リコール届出番号	外—1759	リコール開始日	平成23年6月22日
届出者の氏名又は名称	フォルクスワーゲン グループ ジャパン株式会社 代表取締役 ゲラシモス・ドリザス	製作 国：イギリス 製作者名：ベントレー モーターズ リミテッド 問合せ先：ベントレーコール（フリーダイヤル） 0120-97-7797	
不具合の部位（部品名）	排ガス対策装置（二次空気供給装置）		
基準不適合状態にあると認める構造、装置又は性能の状況及びその原因	二次空気供給装置において、二次空気供給ポンプの空気吸い込み口に装着されているエアフィルターの形状が不適切なため、エアフィルター内部に水が溜まる場合がある。そのため、そのまま使用を続けると、エアフィルター内部に溜まった水が二次空気供給装置内に浸入することにより当該装置が正常に機能しなくなり、排出ガスが保安基準に適合しなくなるおそれがある。		
改善措置の内容	全車両、エアフィルターを対策品と交換する。二次空気供給装置で故障している部品がある場合は、当該部品を新品に交換する。		
不具合件数	2件	事故の有無	無し
発見の動機	市場からの情報による。		
自動車使用者及び自動車分解整備事業者に周知させるための措置	<ul style="list-style-type: none"> 自動車使用者：ダイレクトメール、電話、または訪問により通知する。 自動車分解整備事業者：日整連発行の機関誌に掲載する。 対策実施済車には、運転者席側ドア開口部のドアロックストライカ付近に外—1759のステッカーを貼付する。

改善箇所説明図

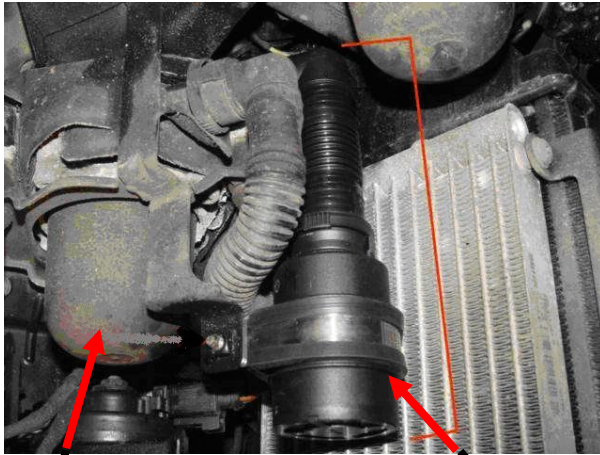
二次空気供給装置において、二次空気供給ポンプの空気吸い込み口に装着されているエアフィルターの形状が不適切なため、エアフィルター内部に水が溜まる場合がある。そのため、そのまま使用を続けると、エアフィルター内部に溜まった水が二次空気供給装置内に浸入することにより当該装置が正常に機能しなくなり、排出ガスが保安基準に適合しなくなるおそれがある。

エアフィルター (対策後)

全車両、エアフィルターを対策品と交換する。二次空気供給装置で故障している部品がある場合は、当該部品を新品に交換する。
